# POWER BOARD SCHEMATIC DIAGRAM

DY977K		BBK	
开关电源原理图		比例 第 1 张 共 1 张 数量 版本: 4.0	
板号: S977K-3		广东步步高电子工业有限公司AVI

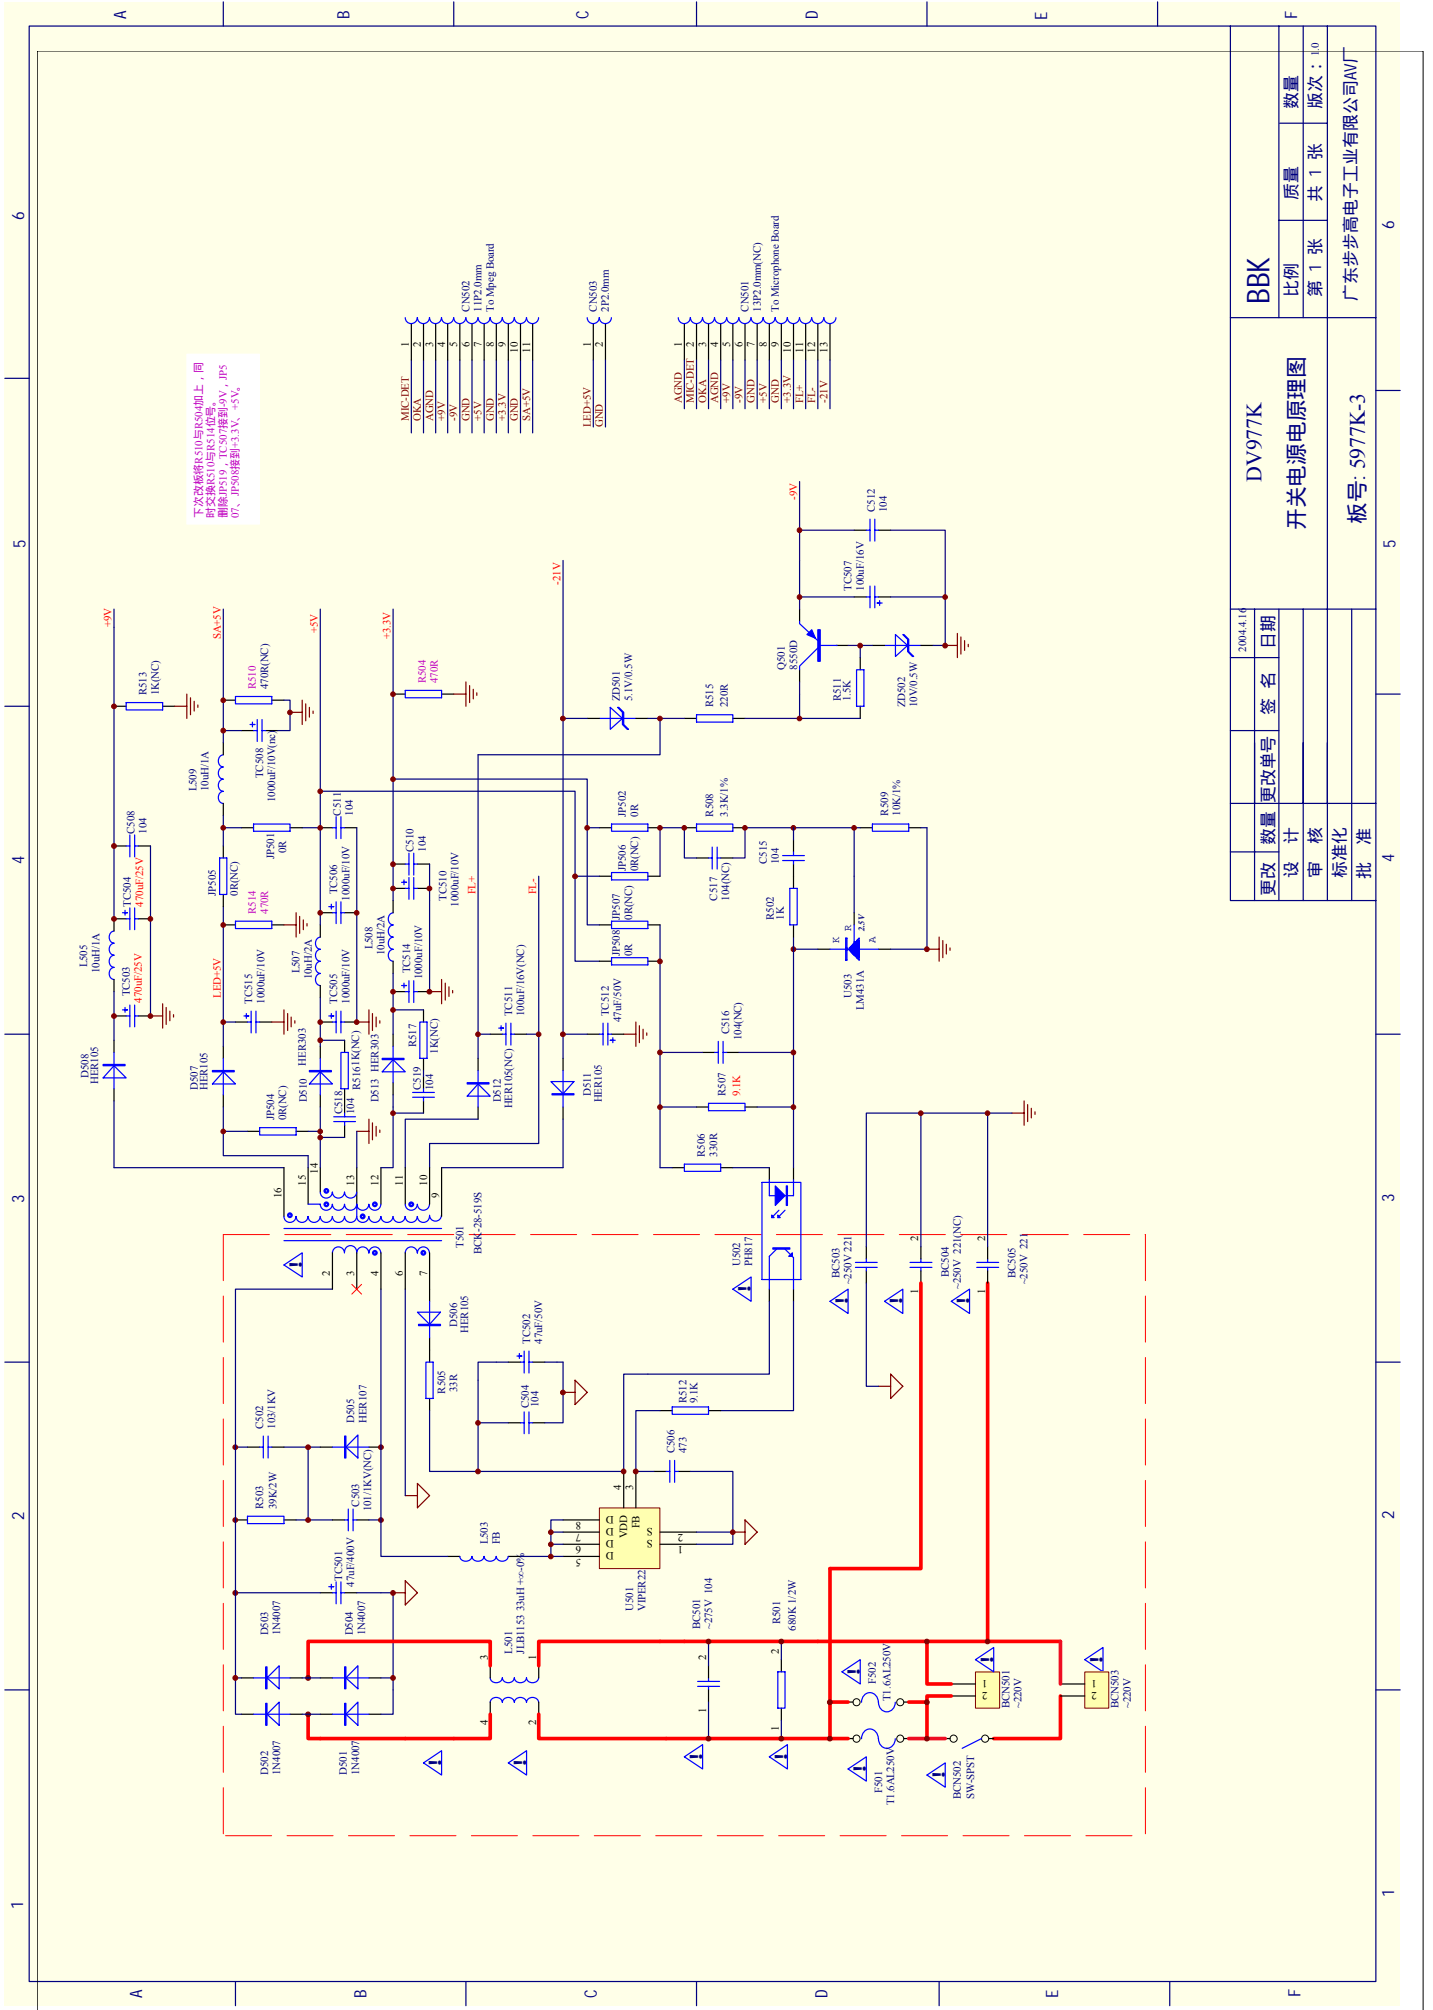
下次改版将RS10与RS04加上，同时删除RS19，TC507接到+5V，JPS07，JPS04接到+3.3V，+5V。
